Ķekavas novada pašvaldības iepirkumu komisija atklāta konkursa "Būvdarbu veikšana jaunas pirmsskolas izglītības iestādei Titurgā, Baložu pilsētā, Ķekavas novadā", identifikācijas Nr. ĶNP 2023/85, ietvaros ir saņēmusi ieinteresētā piegādātāja jautājumus un sniedz uz tiem atbildes

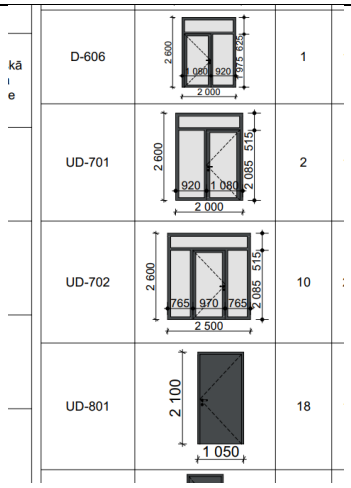
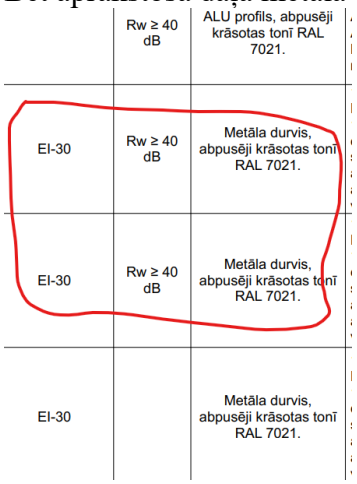
2.	Tāmes formā Nr.1,8 "Ailu aizpildījuma elementi" pozīcijā Nr. 9 : **UD-701 (2x2,6 m) Metāla durvis ugunsdrošas,abpusēji krāsotas tonī RAL 7021 EI30** — gb. — 2.00 **UD-702 (2,5x2,6 m) Metāla durvis ugunsdrošas,abpusēji krāsotas tonī RAL 7021 EI30** — gb. — 10.00 Projekta AR sadaļā AR-6.4 skicē ir uzzīmētas kā AL konstrukcijas durvis	AL ugunsdrošās durvis ar stiklojumu.

Bet aprakstošā daļā metāla durvis  Lūdzam dot skaidrojumu vai durvis UD-701 un UD-702 ir ugunsdrošās metāla durvis ar stiklojumu, vai AL ugunsdrošās durvis ar stiklojumu.	
3.	Tāmes formā, kas precizēta 23.01.2024. Nr.1,10 "Ārējie apdares darbi" ārsiena AS 1.3 **AS 1.3** 7 — Apmetuma slāņa ieklāšana Ārējais apmetums — m2 — 535.4 8 — Vates iestrāde karkasā siltuma izolācijai. Siltuma izolācijas plāksnes 200 mm Paroc Ultra plus — m2 — 535.4 9 — Vates iestrāde karkasā siltuma izolācijai. Siltuma	Korekta tāmes pozīcijas. Nr. 11 mērvienība "m2" Tiks veikti tehniski precizējumi tāmes formā.
